（仮称）上沼風力発電事業
環境影響評価方法書
補足説明資料

令和 7 年 7 月

株式会社グリーンパワーインベストメント

風力部会 補足説明資料 目次

図 1(1) 事業と人と自然の触れ合いの場の位置関係(広域)

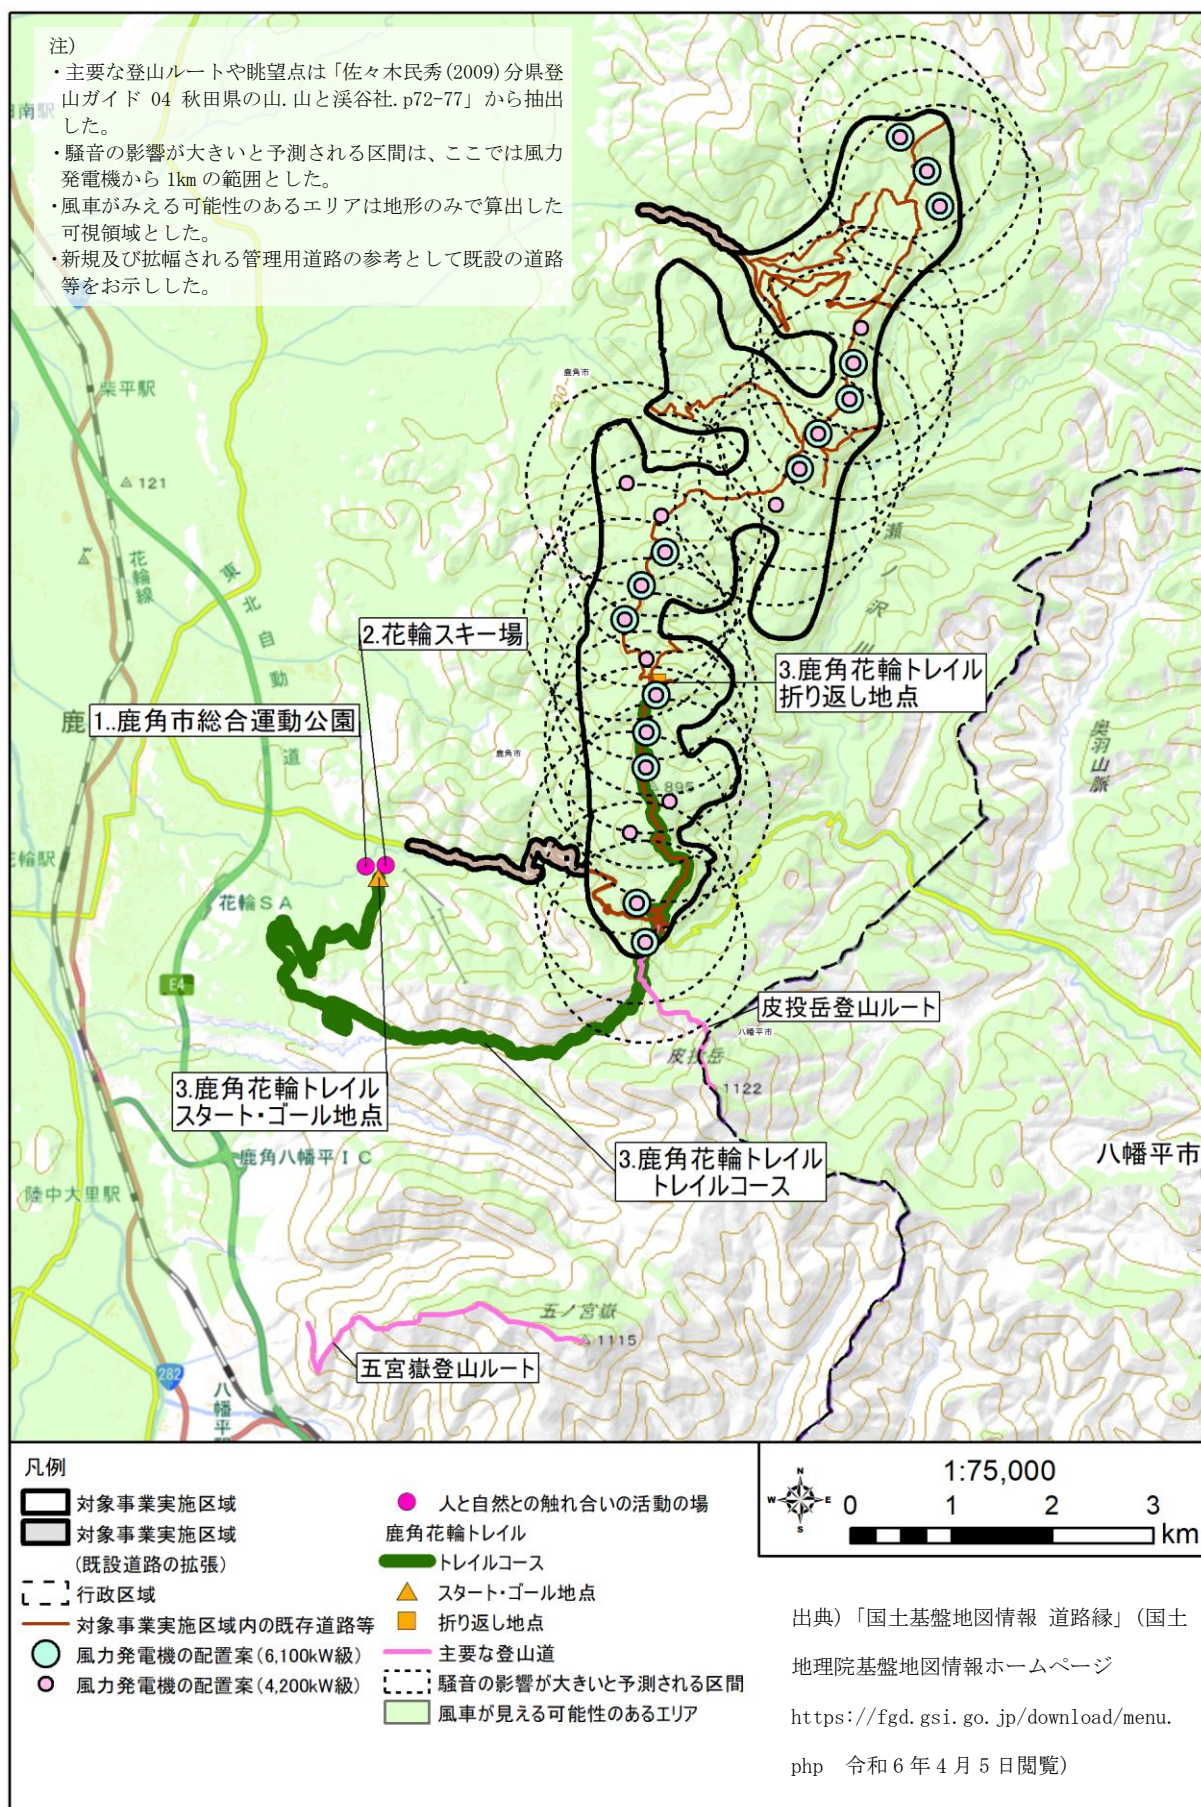
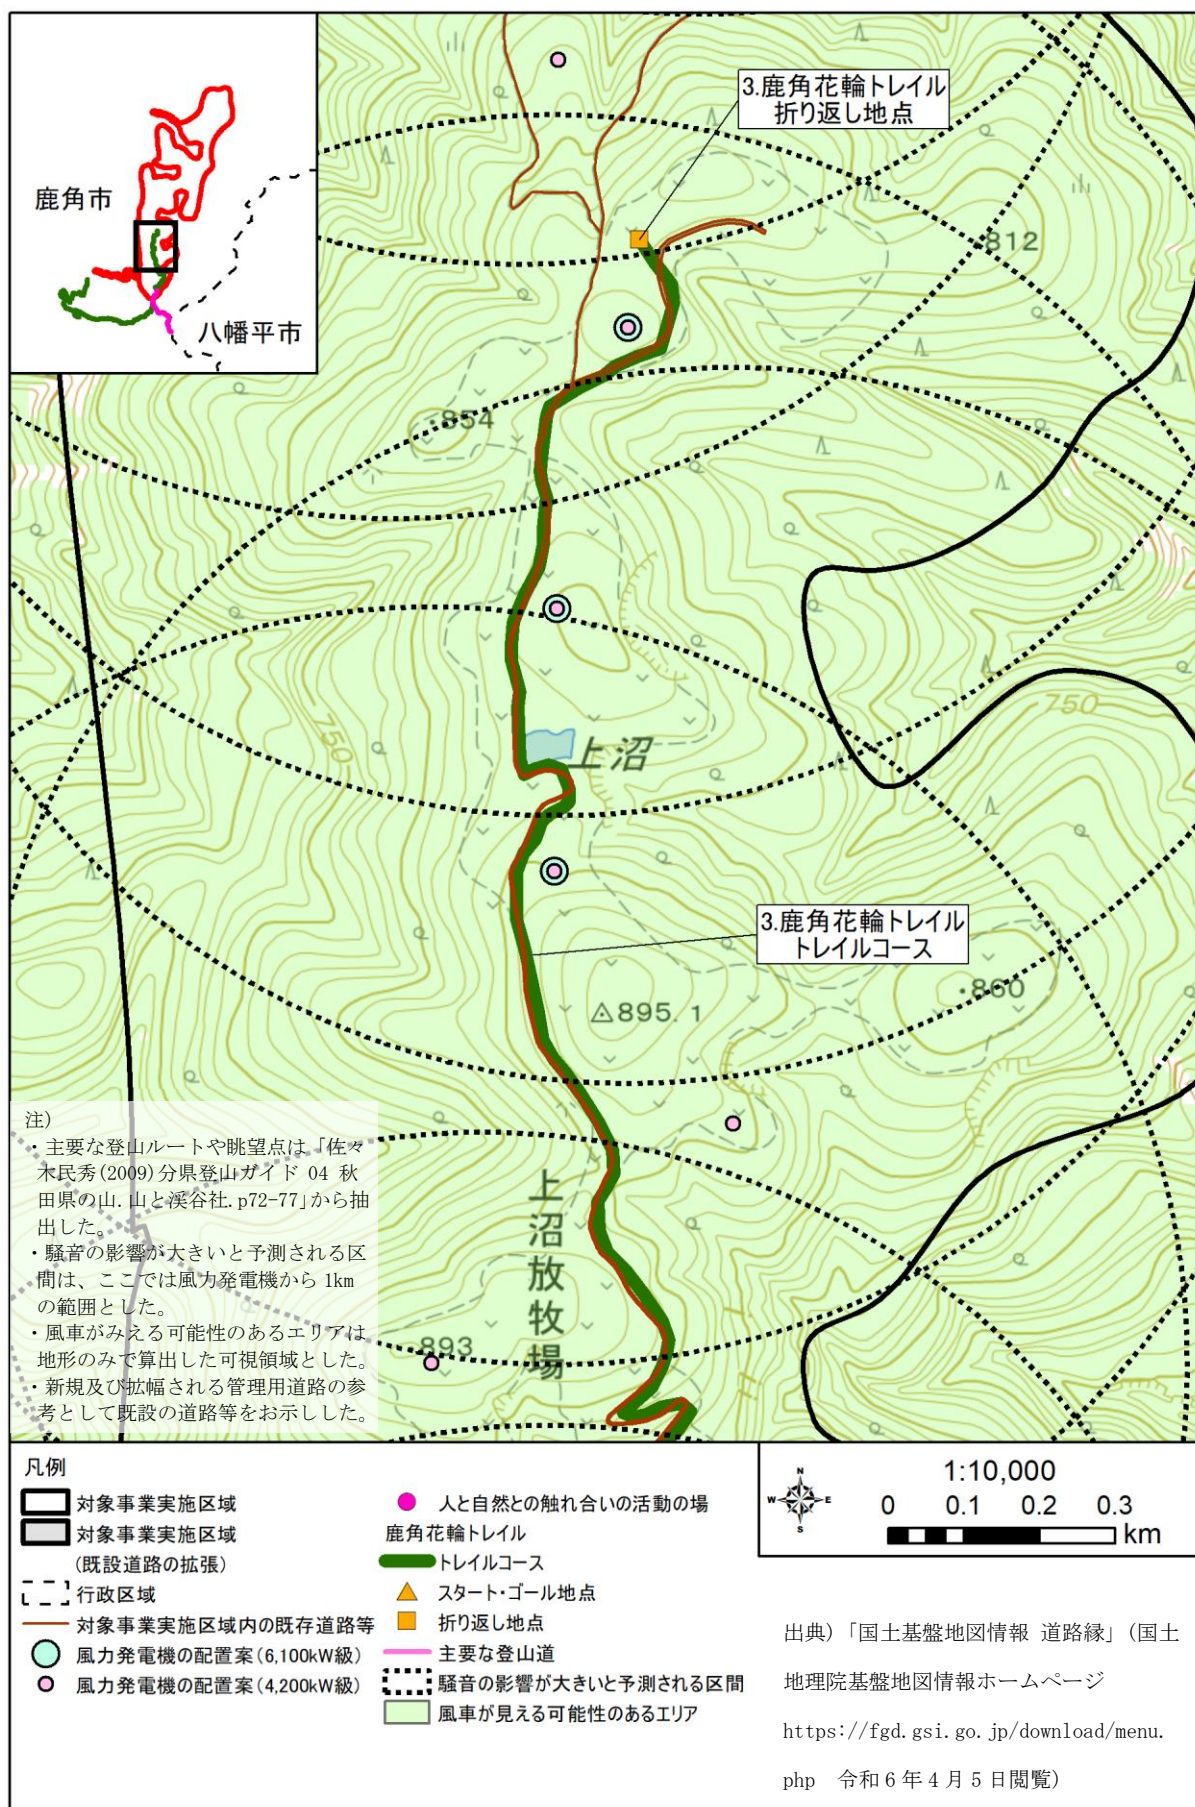
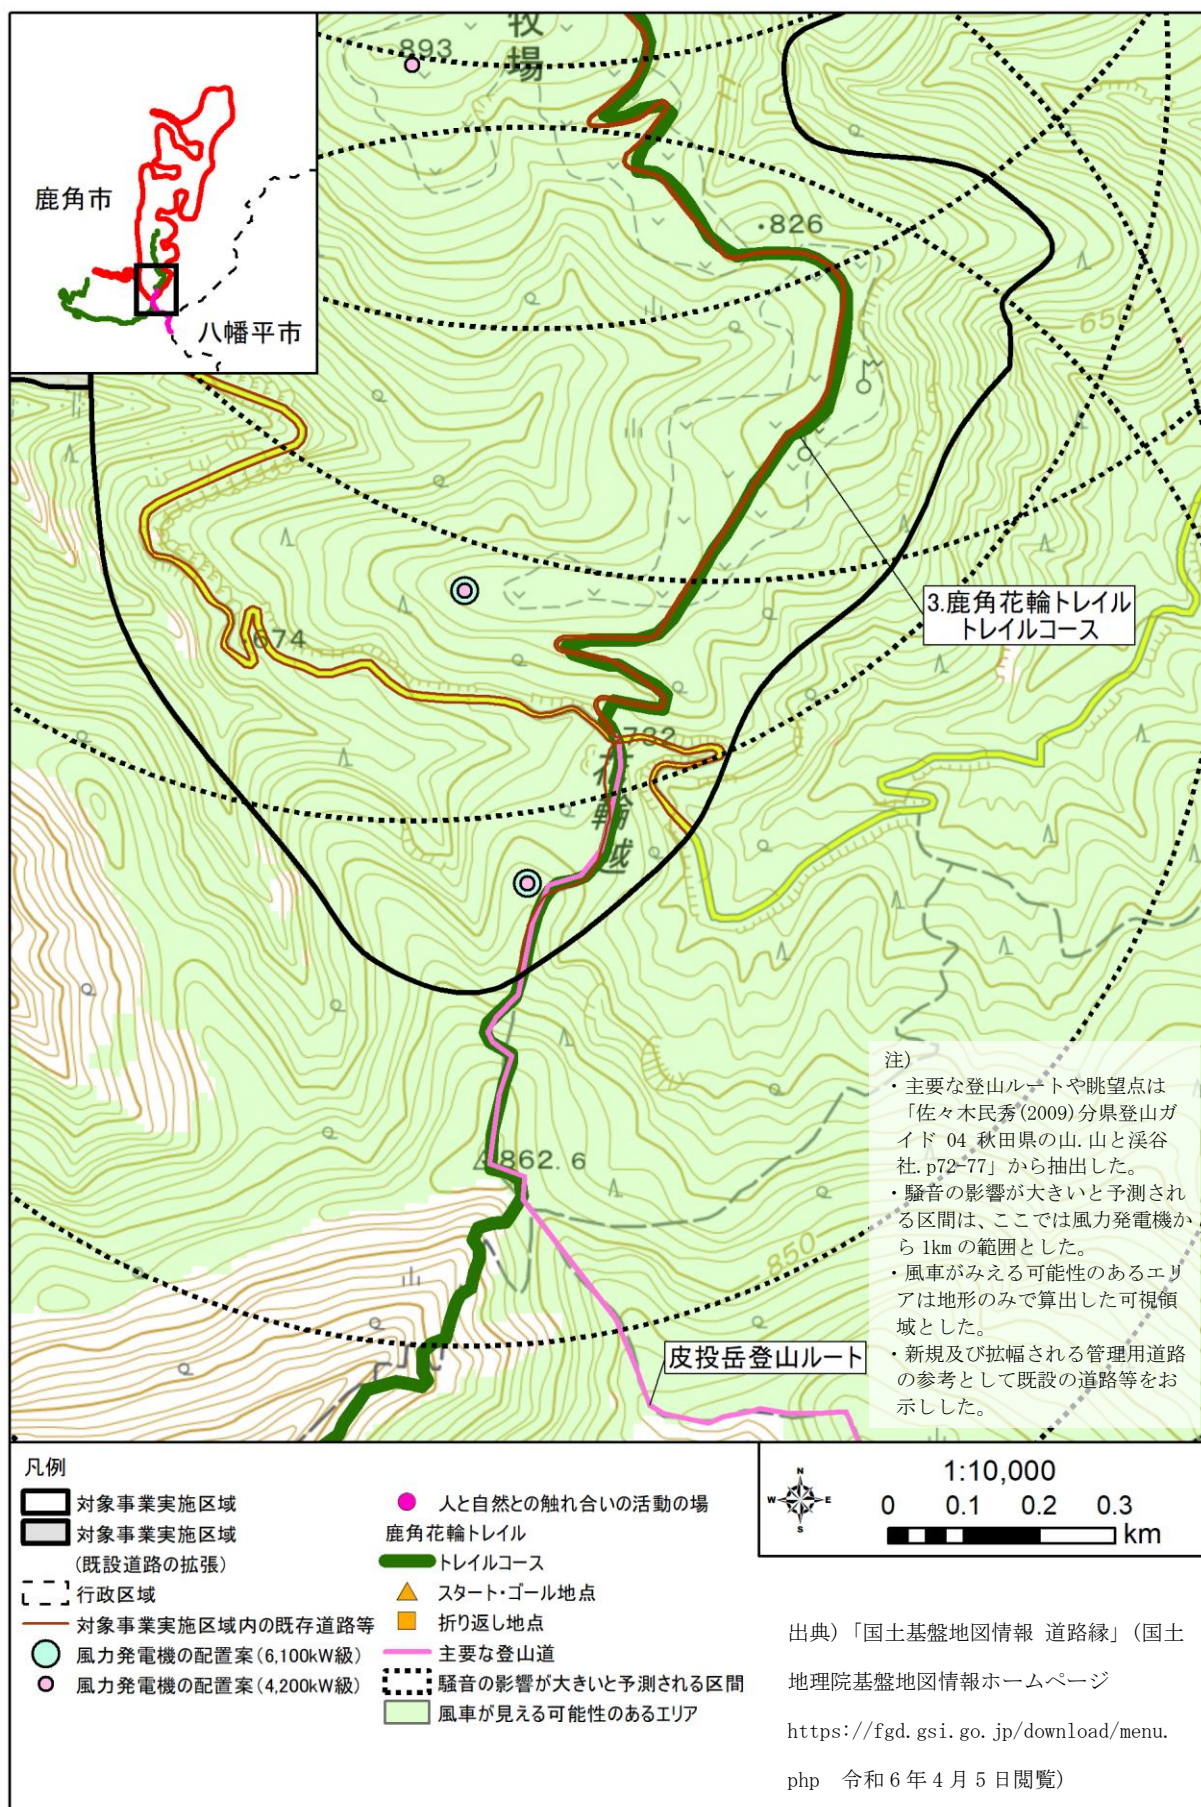
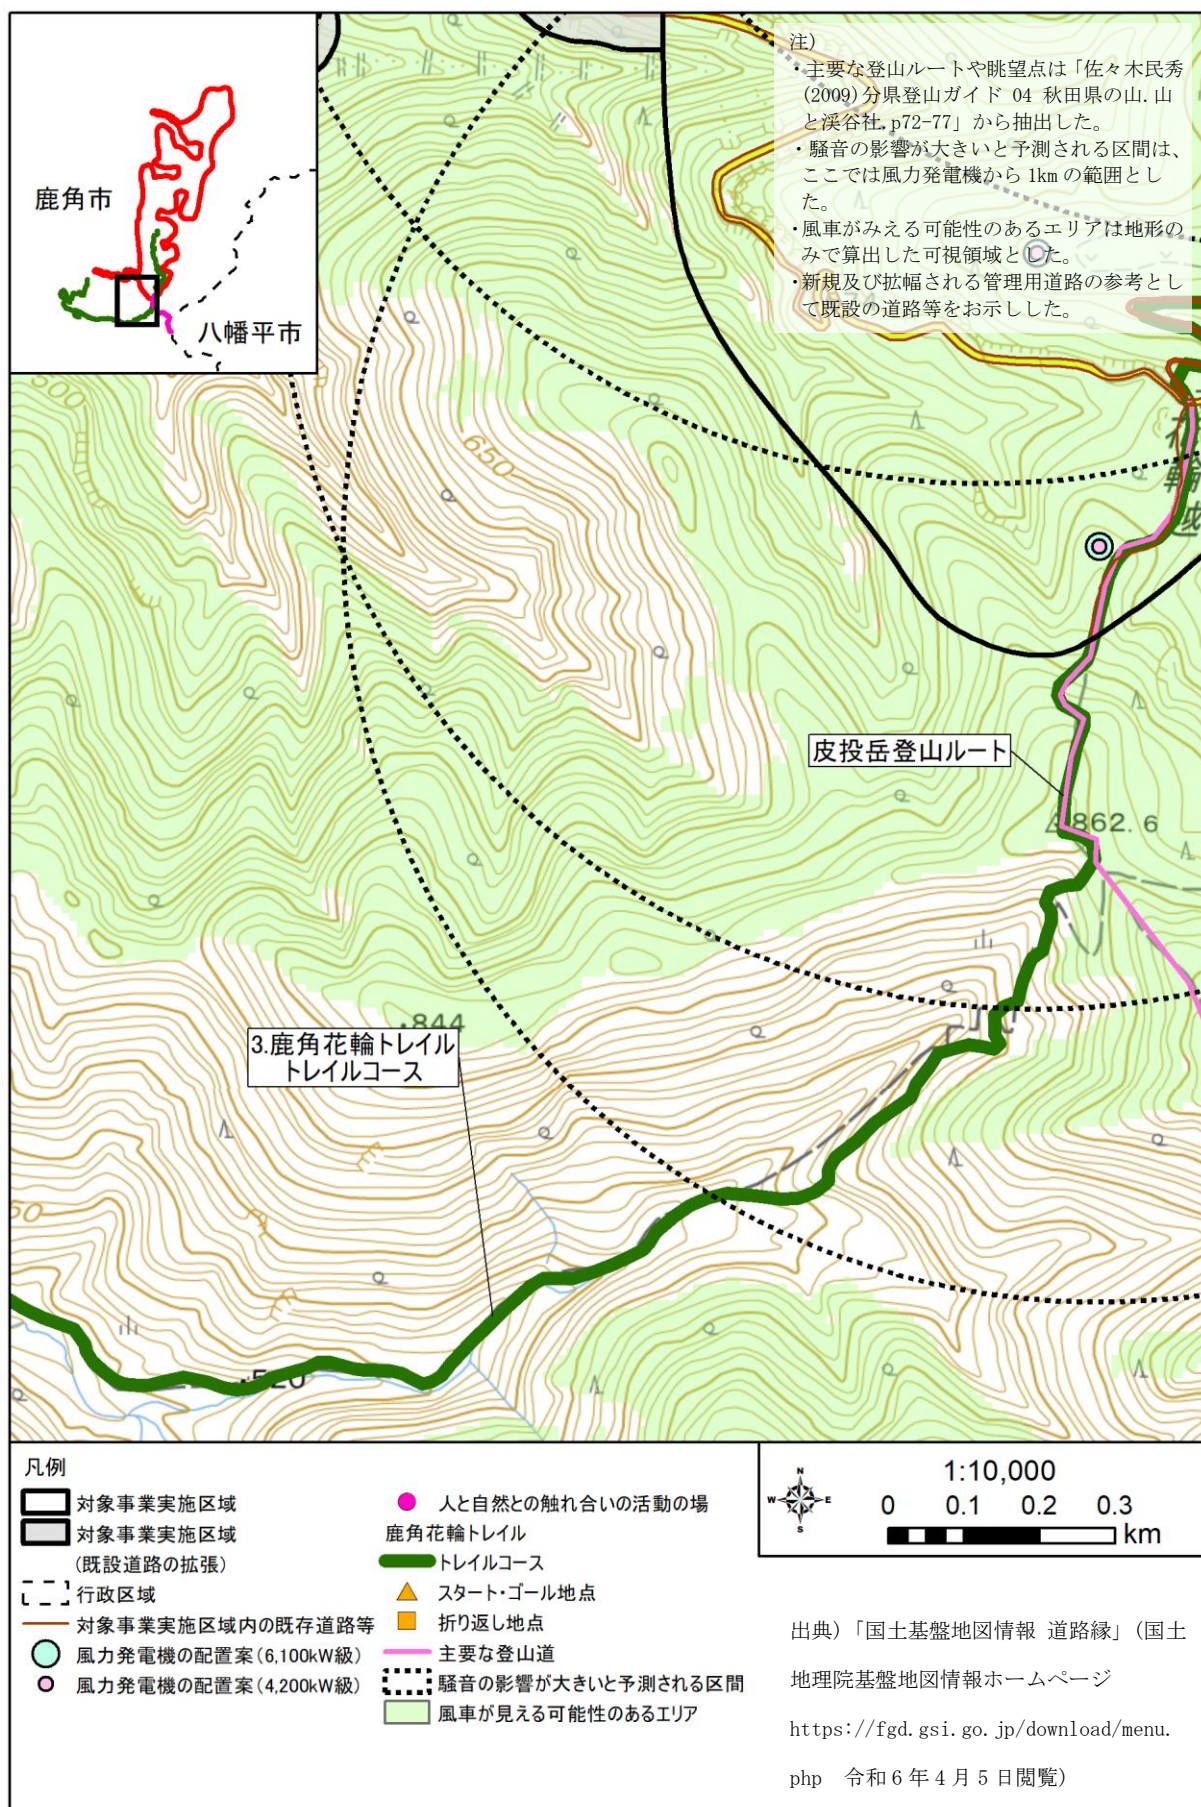
- ・縮尺が小さすぎて、風力発電施設とレクリエーション施設（登山道等）との具体的な位置関係を評価するには不十分。図面からは、トレイルが広大な事業区域のどこを通過するのか、個々の風車やアクセス道路がトレイルからどの程度離れているのかを読み取ることはできない。
- ・1:5,000 から 1:10,000 程度の大縮尺図面を作成し、その上に「鹿角花輪トレイル」及び「五の宮嶽」の正確なルートと、計画されている全ての風力発電機、造成ヤード、新規及び拡張される管理用道路の配置を重ね合わせて図示すること。特に風車の視認性が高い区間や、騒音の影響が大きいと予測される区間を明示すること。

ご指摘を踏まえ、準備書では 1:5,000 から 1:10,000 程度の大縮尺図面を作成し、その上に「鹿角花輪トレイル」及び「五の宮嶽」の正確なルートと、計画されている全ての風力発電機、造成ヤード、新規及び拡張される管理用道路の配置を重ね合わせて図示いたします。特に風車の視認性が高い区間や、騒音の影響が大きいと予測される区間を明示します。

現段階でお示しできる重ね合わせを図 1 に示します。
